*Dot.: postępowania o udzielenie zamówienia publicznego w trybie przetargu nieograniczonego na roboty budowlane pn.: „**Rewitalizacja centrum miasta Nidzica**” obejmujące:*

„Budowa drogi (ulicy Murarskiej) w Nidzicy wraz z odwodnieniem, oświetleniem ulicznym i przebudową urządzeń infrastruktury technicznej”.

ZMIANA NR 1 TREŚCI SPECYFIKACJI ISTOTNYCH WARUNKÓW ZAMÓWIENIA

UZGODNIENIE Nr 58112/TODDROU/P/2014

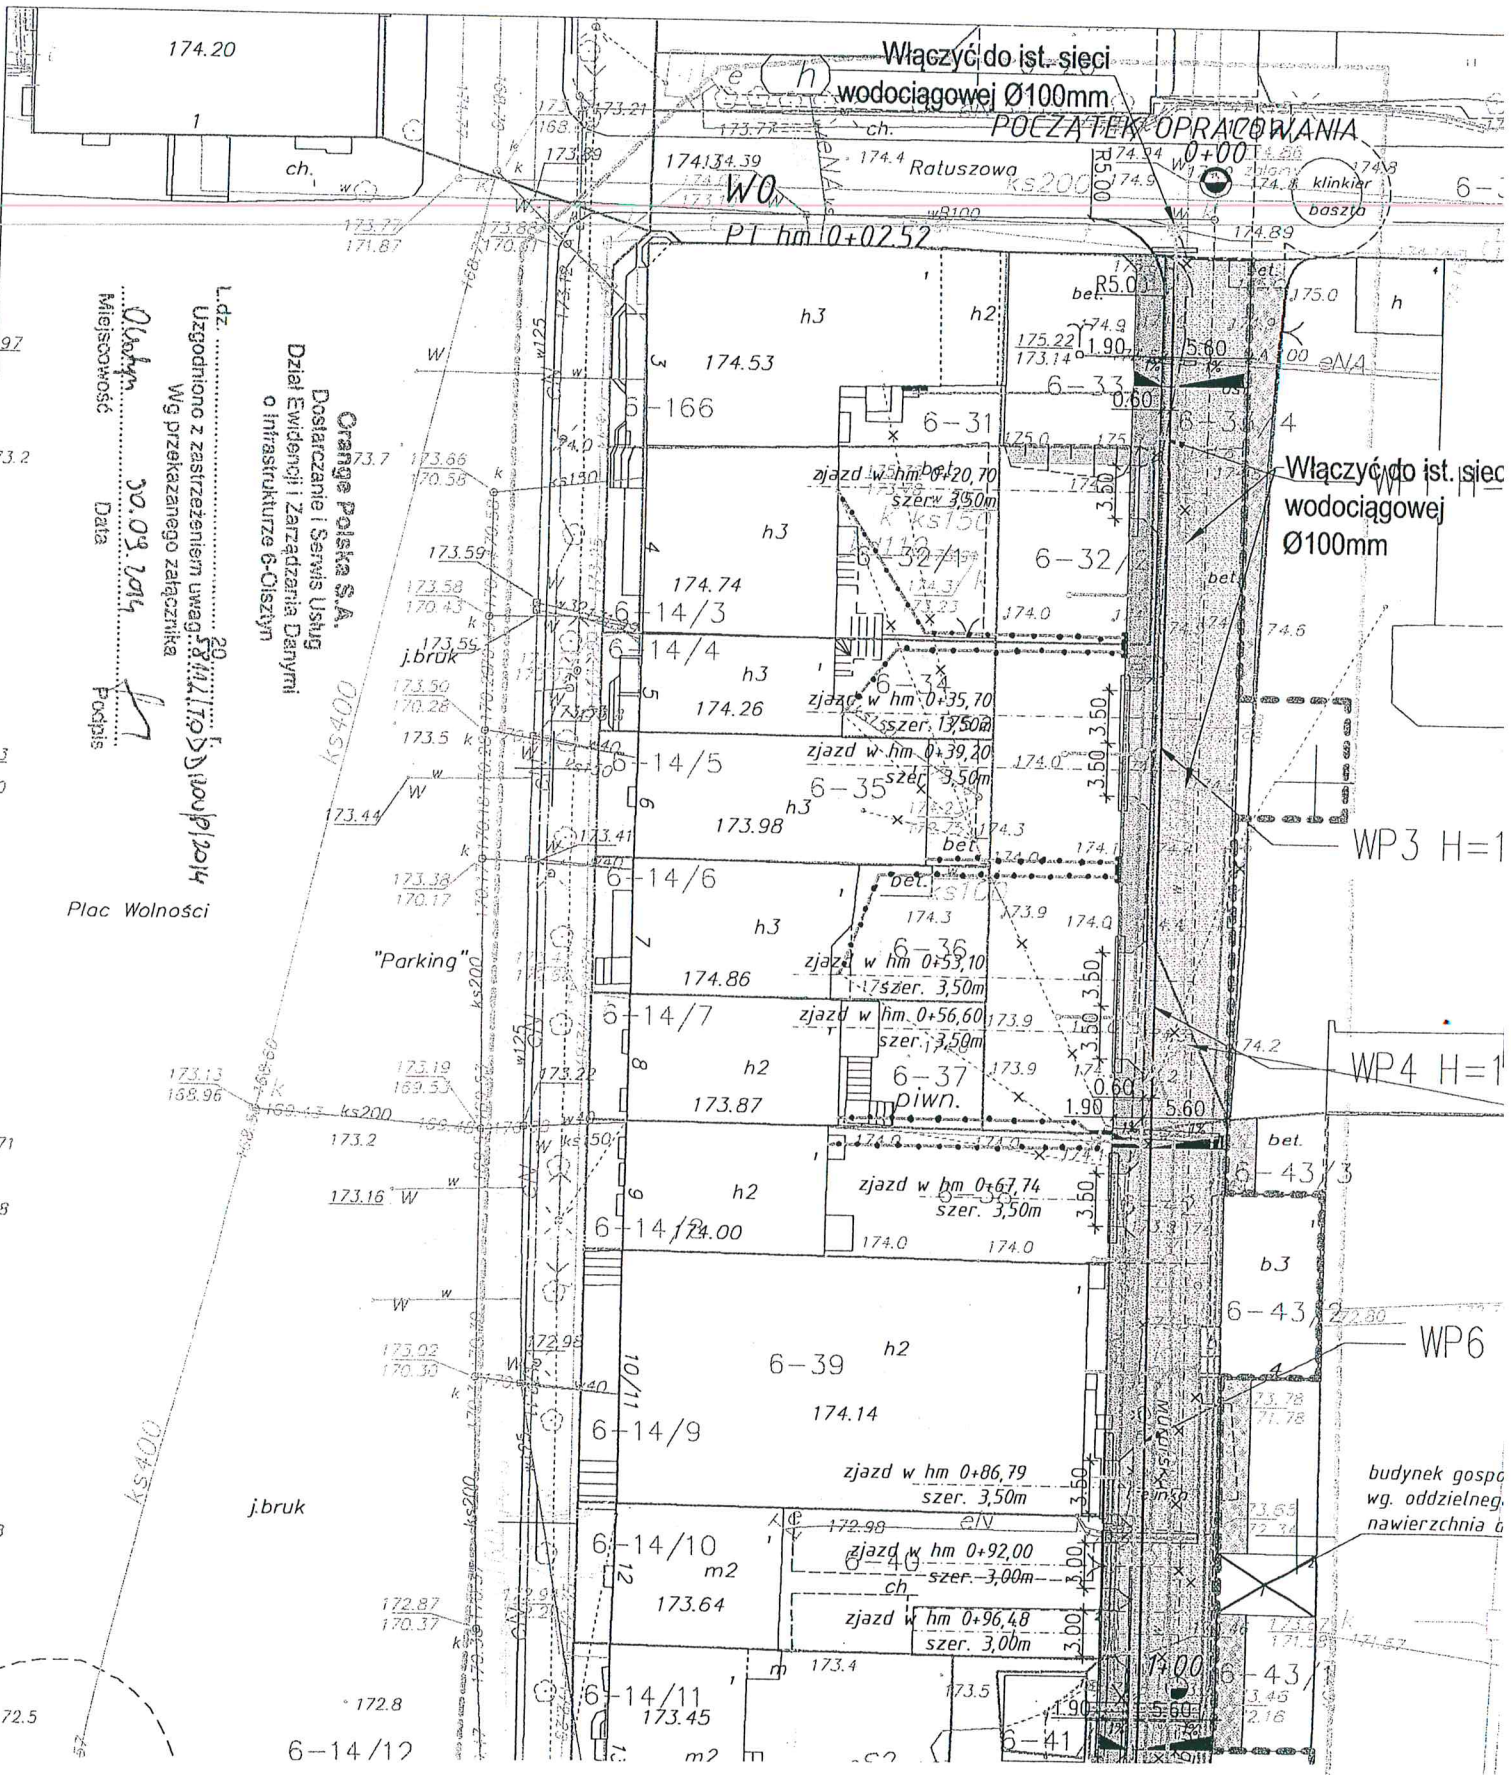
1. Istniejącą sieć telekomunikacyjną podziemną / napowietrzną, będącą własnością Orange Polska, Technicznej Obsługi Klienta, zaznaczono na mapie sytuacyjno – wysokościowej symbolem – T.
2. Odkryte w trakcie prowadzenia prac, podziemne elementy infrastruktury telekomunikacyjnej Orange Polska niezainwentaryzowane geodezyjnie, należy zabezpieczyć i niezwłocznie powiadomić Orange Polska, w celu określenia sposobu usunięcia kolizji.
Kontakt:
w godzinach 8⁰⁰ – 16⁰⁰ od poniedziałku do piątku w dni robocze – Pan Kazimierz Dembowski, tel. 023 697 50 04; fax 023 697 50 56, w pozostałym czasie - Dysponent Uszkodzeniowy, tel. 0 89 525 30 30;
3. Wykonawca z 7-dniowym wyprzedzeniem, musi pisemnie powiadomić:

4. Podczas prowadzenia prac:
 - ustala się 2-metrową strefę ochronną z każdej strony naszych urządzeń. W strefie ochronnej prace należy prowadzić ręcznie. Szczegółowy przebieg i usytuowanie urządzeń w terenie należy ustalić na podstawie przekopów kontrolnych, potwierdzonych wpisem do Dziennika Budowy

- w razie odkrycia urządzeń telekomunikacyjnych należy je zabezpieczyć przed uszkodzeniem i osiadaniem ziemi. Skrzyżowania i zbliżenia należy wykonać zgodnie z wymaganiami Rozporządzenia Ministra Infrastruktury z 26.10.2005, a przed zasypaniem urządzeń, w celu stwierdzenia poprawności wykonania prac i braku uszkodzeń na urządzeniach Orange Polska, należy skontaktować się z pracownikiem Orange Polska wymienionym w punkcie 2.

- przed rozpoczęciem prac ziemnych, ustalić głębokość ułożenia podziemnej infrastruktury Orange Polska metodą przekopu próbnego. W szczególnych przypadkach prace ziemne prowadzić pod nadzorem pracownika Orange Polska,

- przy niwelacji terenu doprowadzić do zachowania normatywnej głębokości dla infrastruktury Orange Polska,

- dokonać regulacji ram i pokryw studni kablowych do poziomu wyznaczonego przez projektowane rzędne. Koszty związane z regulacją, wymianą i naprawą uszkodzonych elementów studni podczas prowadzonych prac, ponosi Inwestor,

- w miejscach skrzyżowań oraz na planowanych wjazdach, na infrastrukturze Orange Polska zastosować ostonowe, dwudzielne rury Arota lub inne trwałe zabezpieczenie.
